福島第一原子力発電所 特定原子力施設に係る実施計画変更比較表（第Ⅱ章 2.10 放射性固体廃棄物等の管理施設）

変更前	変更後	変更理由
	<p><u>2.10.1.3.2 固体廃棄物貯蔵庫</u></p> <p><u>固体廃棄物貯蔵庫は、固体廃棄物貯蔵庫（第1棟～第8棟）、固体廃棄物貯蔵庫第9棟及び固体廃棄物貯蔵庫第10棟で構成され、特定原子力施設に対する規制基準を満たすため、以下の設計及び対策を行う。</u></p> <p><u>ただし、固体廃棄物貯蔵庫（第1棟～第8棟）の設計等については、原則、発災前に許可及び認可を受けた原子炉設置許可申請書及び工事計画認可申請書に従うものとする。</u></p> <p><u>(1) 放射性固体廃棄物等の貯蔵</u></p> <p><u>放射性固体廃棄物等の貯蔵に当たっては、廃棄物の性状に応じ、十分な保管容量を確保し、遮蔽等の適切な管理を行う固体廃棄物貯蔵庫を設置することにより、敷地周辺の線量を達成できる限り低減する設計とする。</u></p> <p><u>(2) 放射性気体廃棄物の処理・管理</u></p> <p><u>固体廃棄物貯蔵庫は、同施設で発生が想定される放射性気体廃棄物の処理に当たって、廃棄物の性状に応じ、当該廃棄物の放出量を抑制し、適切に処理・管理を行うことにより、敷地周辺の線量を達成できる限り低減する設計及び運用とする。</u></p> <p><u>(3) 放射性物質の放出抑制等による敷地周辺の放射線防護等</u></p> <p><u>固体廃棄物貯蔵庫は、同施設から大気中へ放出される放射性物質の適切な抑制対策を実施することにより、敷地周辺の線量を達成できる限り低減する設計とする。特に同施設内に保管される発災以降に発生した瓦礫類による敷地境界における実効線量が、その他の施設等の寄与分を含めて1mSv/年未満となるような設計とする。</u></p> <p><u>(4) 作業員の被ばく線量の管理等</u></p> <p><u>固体廃棄物貯蔵庫は、現存被ばく状況での放射線業務従事者の作業性等を考慮して、遮へい、貯蔵容器の配置、換気、除染等の所要の放射線防護上の措置に加え、作業時における放射線被ばく管理措置を講じることにより、放射線業務従事者が立ち入る場所の線量及び作業に伴う被ばく線量を達成できる限り低減する設計及び運用とする。</u></p> <p><u>(5) 緊急時対策</u></p> <p><u>固体廃棄物貯蔵庫には、事故時において必要な安全避難通路等の他、事故時に施設内に居るすべての人に対する指示が出来る適切な警報系及び通信連絡設備を整備する設計とする。</u></p> <p><u>(6) 設計上の考慮</u></p> <p><u>固体廃棄物貯蔵庫は、その安全上の重要度を踏まえ、以下に掲げる事項を適切

変更前	変更後	変更理由
<p>(現行記載なし)</p>	 <p>図-5 固体廃棄物貯蔵庫第10棟の換気空調設備に係る機器の配置を明示した図面 (10-A/10-B)</p>	<p>固体廃棄物貯蔵庫第10棟の設置に伴う追加</p>

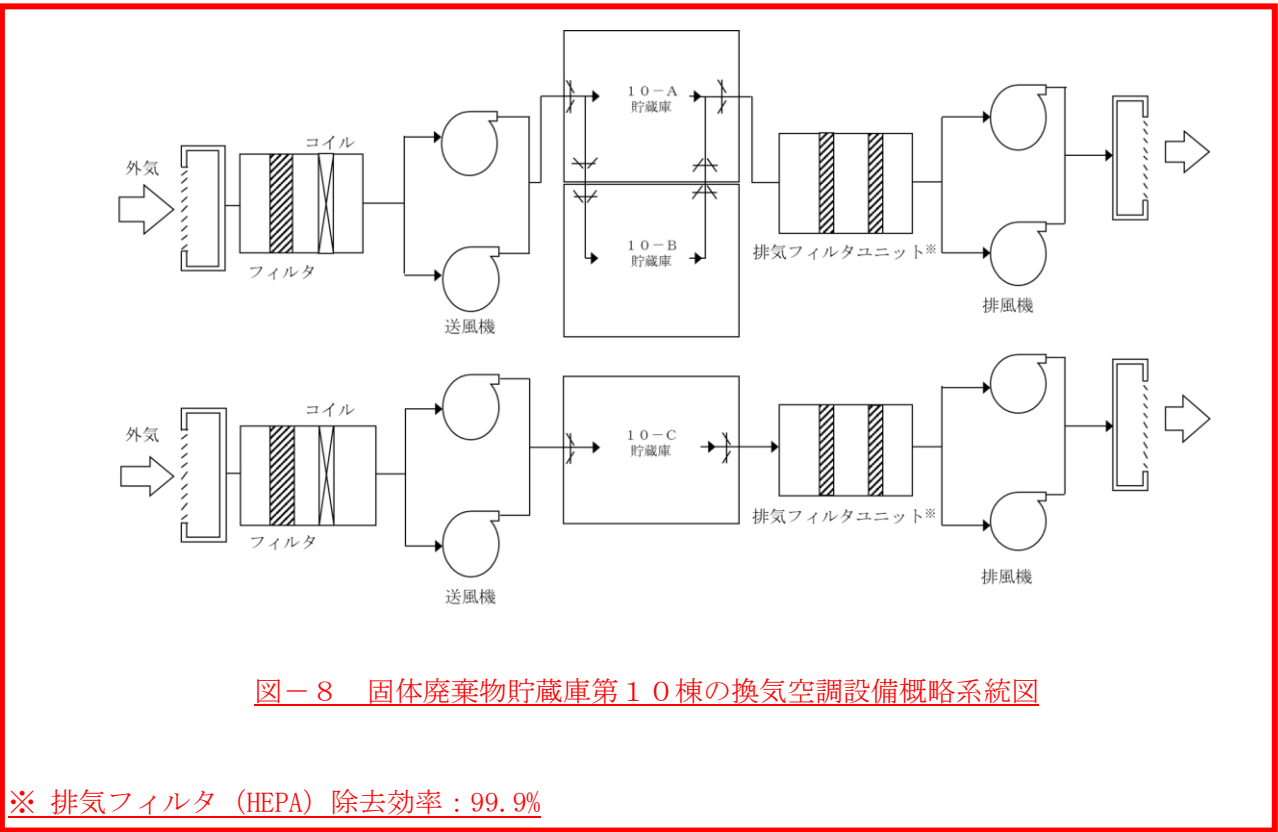
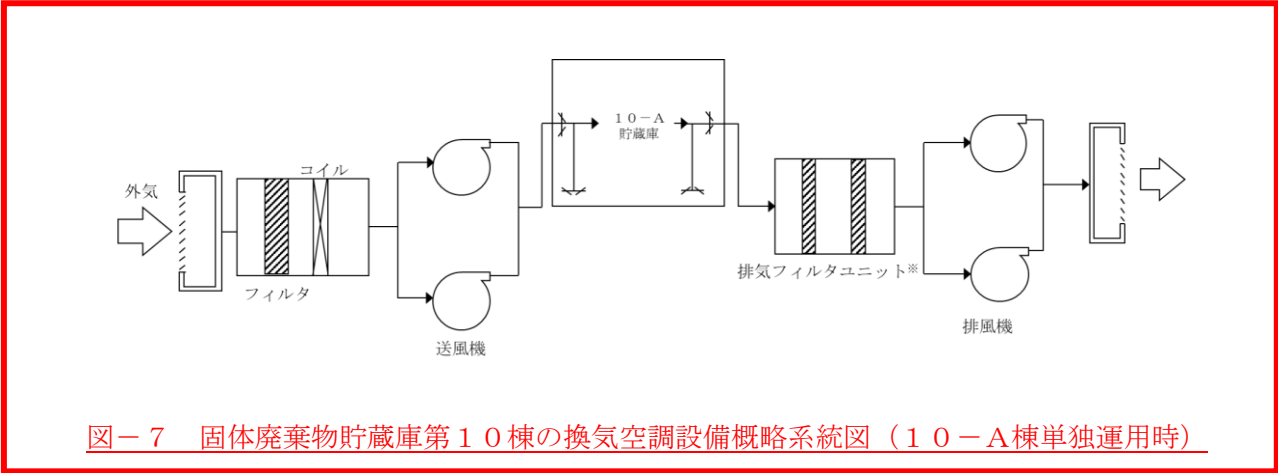
変更前	変更後	変更理由
<p>(現行記載なし)</p>	 <p>図-6 固体廃棄物貯蔵庫第10棟の換気空調設備に係る機器の配置を明示した図面(10-C)</p>	<p>固体廃棄物貯蔵庫第10棟の設置に伴う追加</p>

図-2 固体廃棄物貯蔵庫第10棟の遮蔽に関する構造図

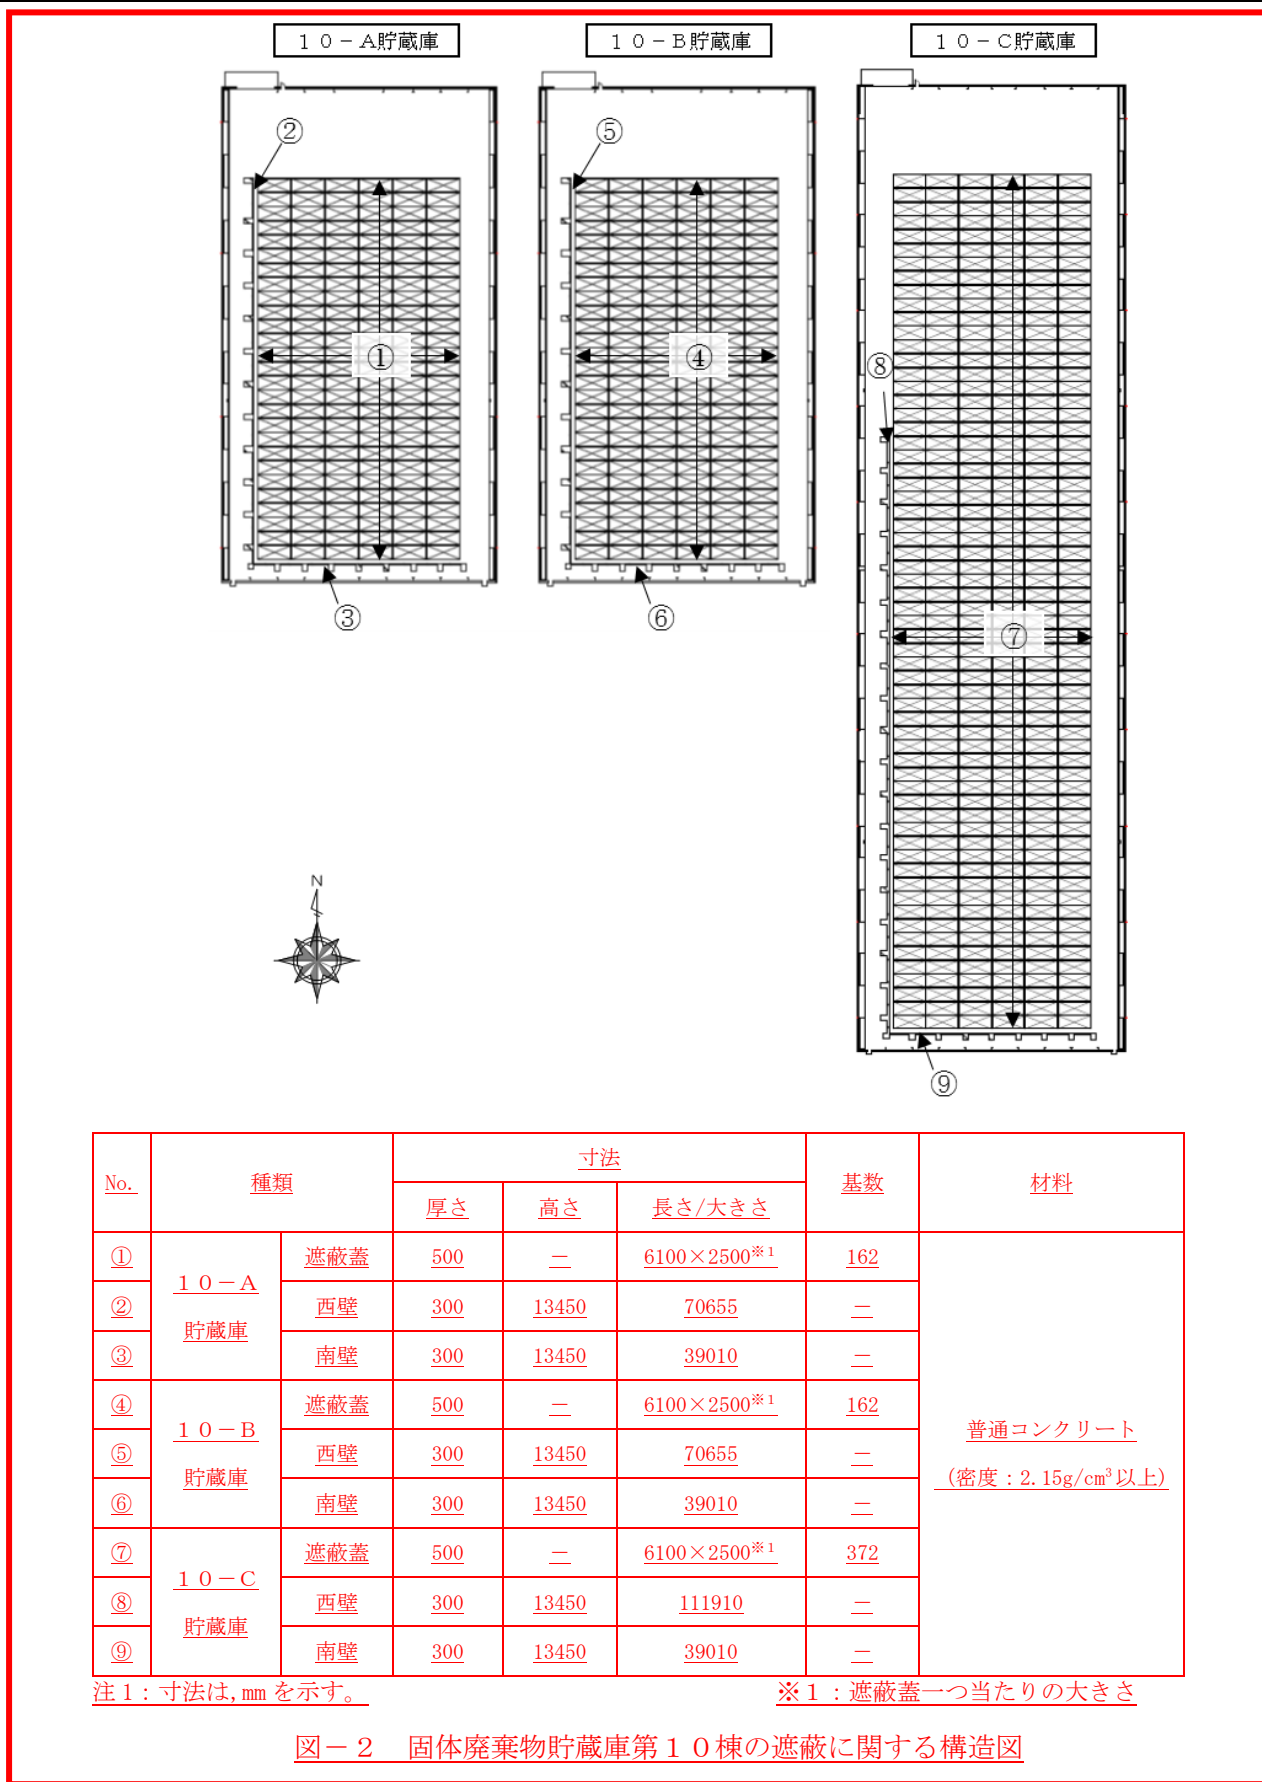
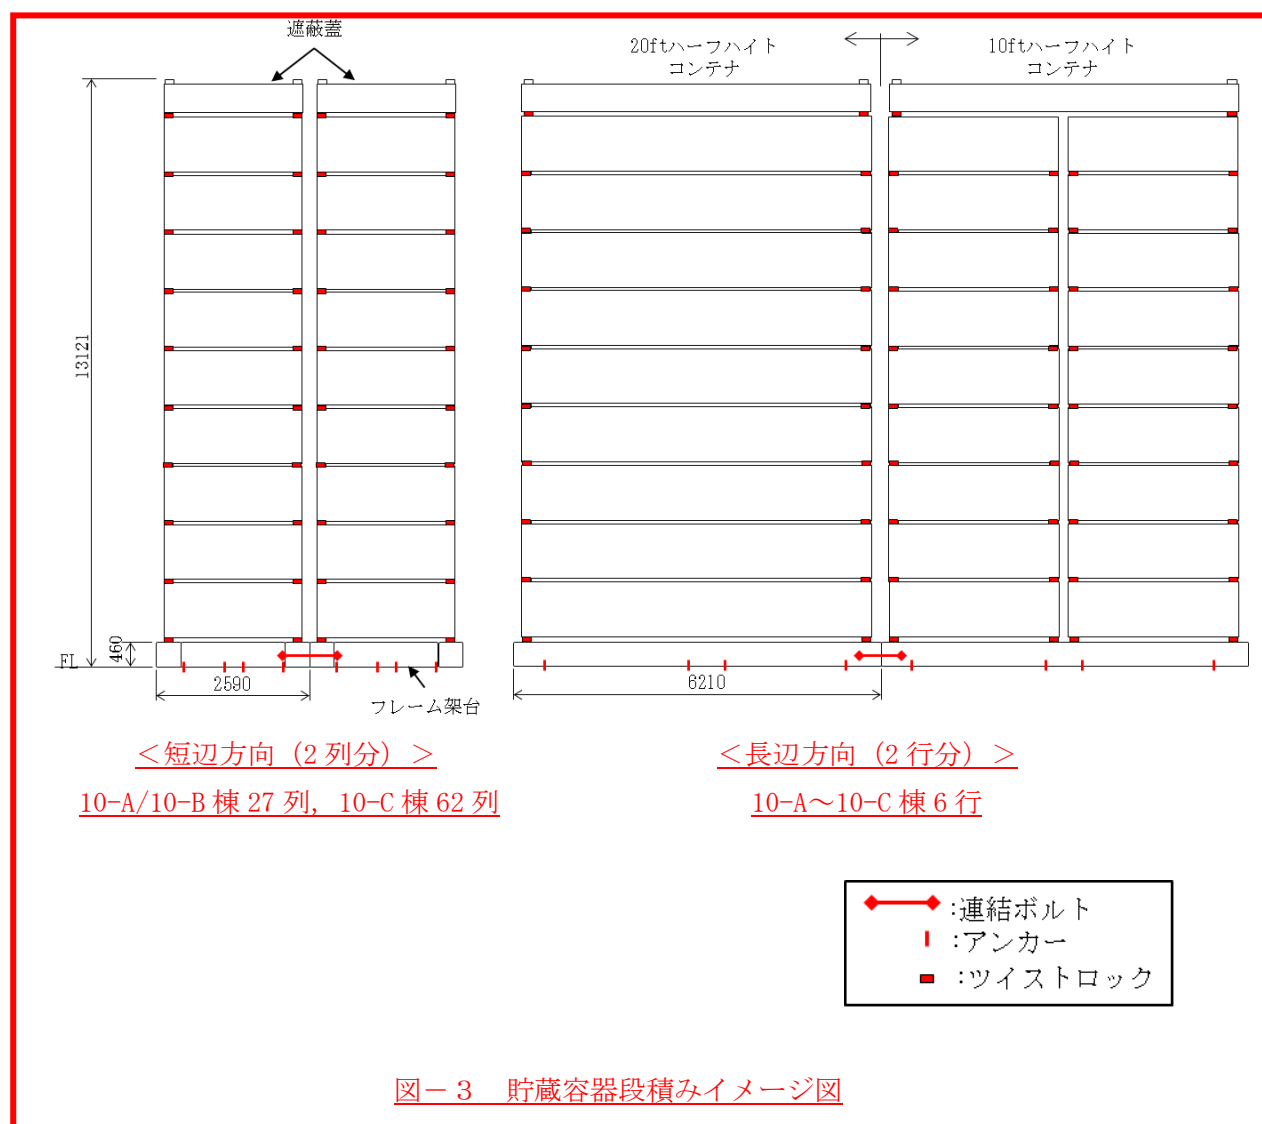
固体廃棄物貯蔵庫第10棟の設置に伴う追加

図-3 安全避難通路を明示した図面

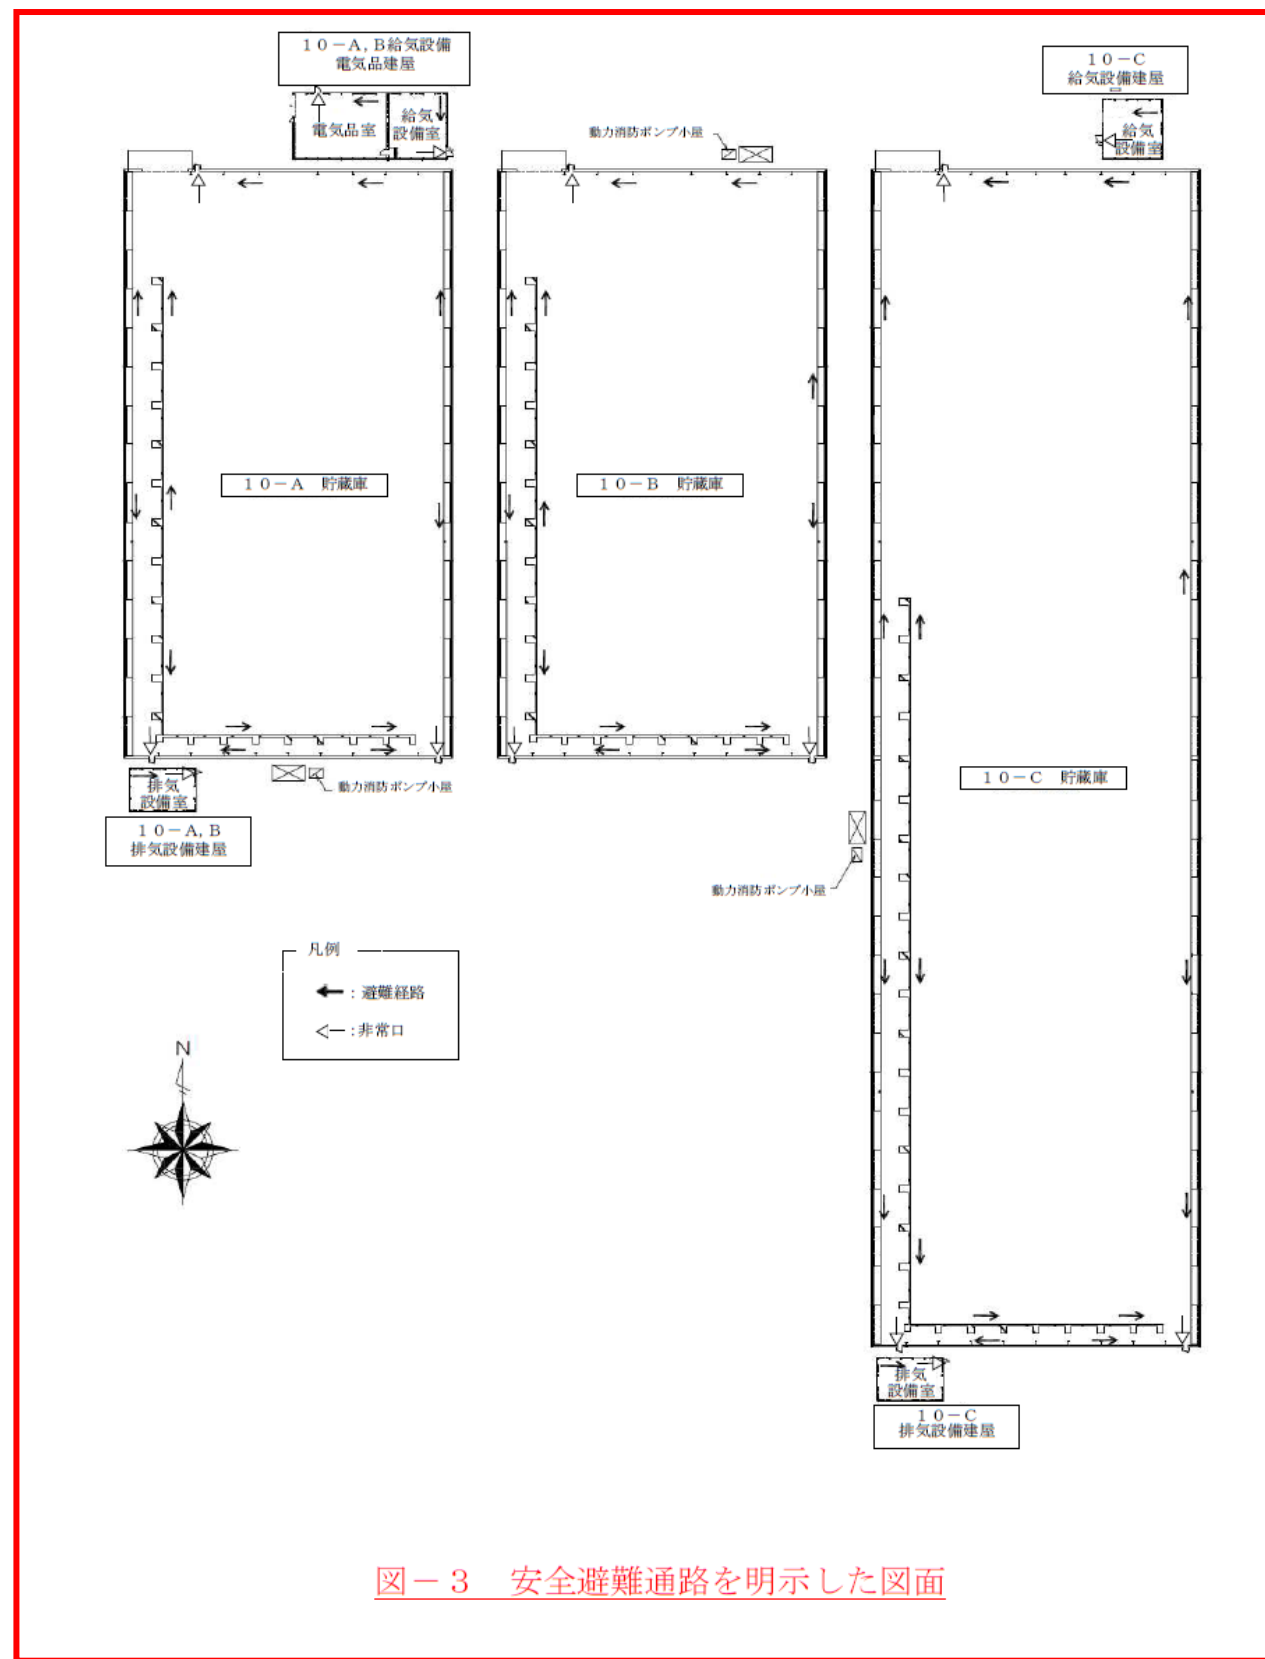
固体廃棄物貯蔵庫第10棟の設置に伴う追加

図-4 非常用照明の取付箇所を明示した図面

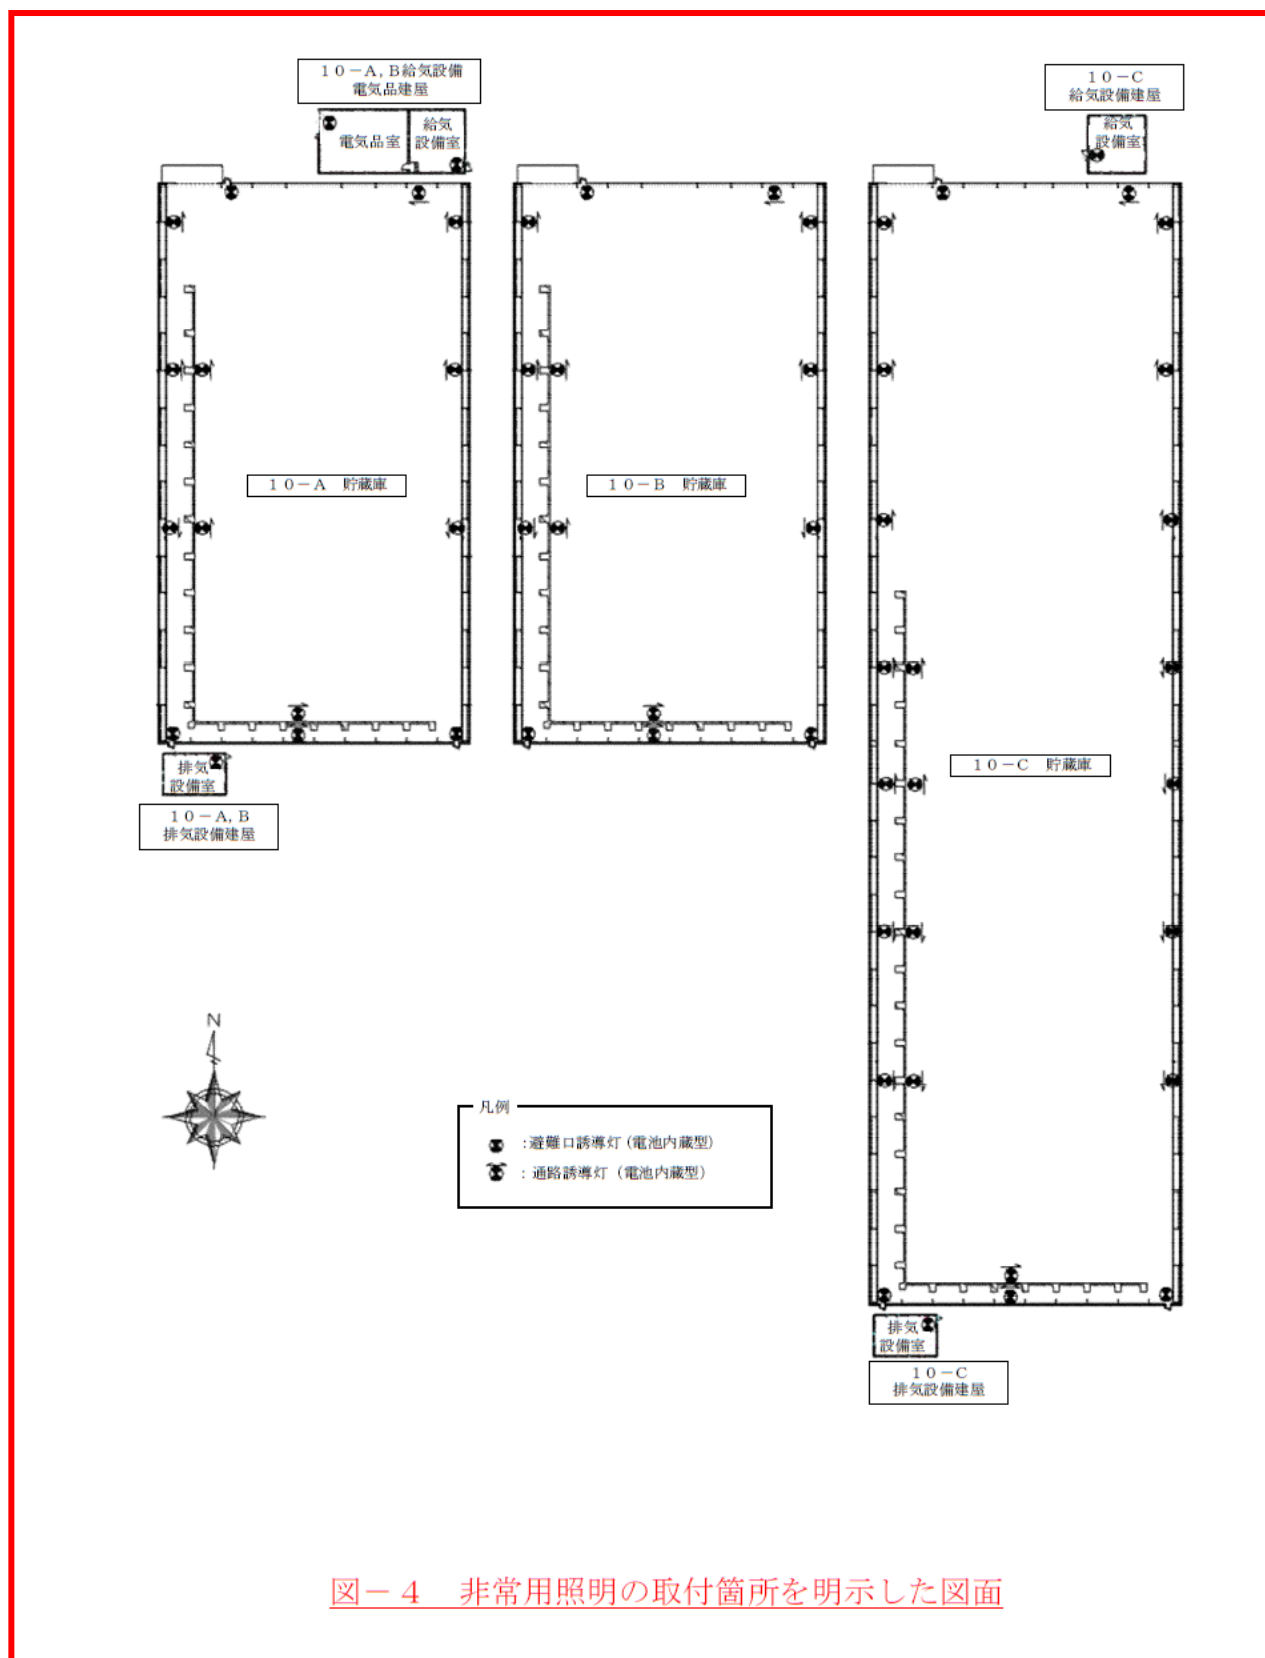
固体廃棄物貯蔵庫第10棟の設置に伴う追加
